# 仕様変更のお知らせ

IC-R30 Version 1.10

仕様変更に伴い、下記のように本製品の機能が変更になりました。

一時スキップ時間 (初期設定：5分)

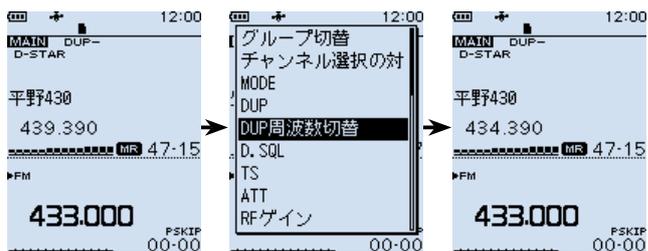
- 一時スキップの登録数がVFOモード、メモリーモードそれぞれで、5件から20件に増加しました。
- VFOスキャンで一時停止中、[SKIP]を長く押しと、「SKIP CHグループ登録」と「一時スキップ 登録」を選択できるようになりました。  
※従来からのスキップ指定操作は、「SKIP CHグループ登録」を選択し、メモリー管理の「S:SKIP CH」に登録します。
- QUICKメニューの、「一時スキップ」が「一時スキップ 登録」に変わり、「一時スキップ 解除」が追加されました。
- 「カスタマイズキー」項目で、VS-3のカスタマイズキーに「一時スキップ」を割り当てて長押しをすると、一時スキップの解除ができるようになりました。  
(MENU > Bluetooth設定 > ヘッドセット設定 > アイコムヘッドセット > カスタマイズキー)
- 「一時スキップ時間」項目の選択肢に「スキャン中」と「電源ONの間」が追加されました。

スキャン中に一時スキップ指定をしたとき、その指定を有効にする時間を設定します。

※ Aバンド(上側)、Bバンド(下側)ごとに設定できます。

- 選択肢：5分、10分、15分、スキャン中、電源ONの間

## 変更 メモリーモード時のダイヤル切替操作拡張

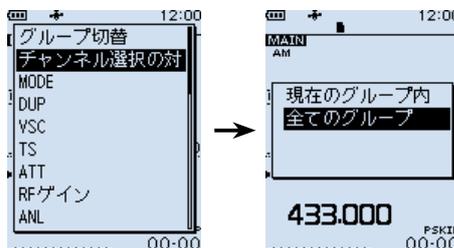
[DIAL]を回してメモリーチャンネルを呼び出すとき、登録したグループすべてを[DIAL]で呼び出せる設定を追加しました。  
[QUICK]を押して、「チャンネル選択の対象グループ」を選択し、「全てのグループ」を選択すると有効になります。

自動切断 (初期設定: OFF)

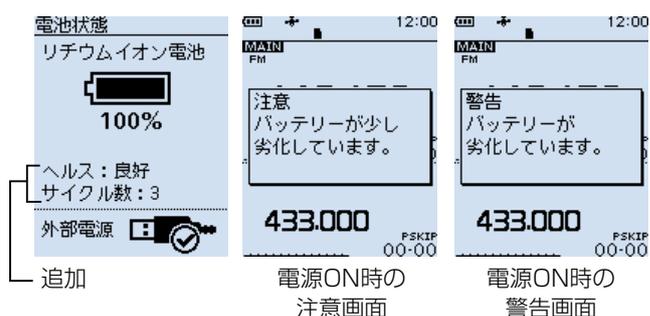
Bluetooth設定に「自動切断」を追加しました。

Bluetoothヘッドセットからの音声出力がなく、本製品を操作しない状態がつづいたとき、ヘッドセットとのSCO(Synchronous Connection-Oriented)リンクを自動で切断するまでの時間を設定できるようになりました。

※SCOリンクを切断中に音声を受信したり、ピーブ音が鳴ったり、操作したときは、自動でSCOリンクを接続します。
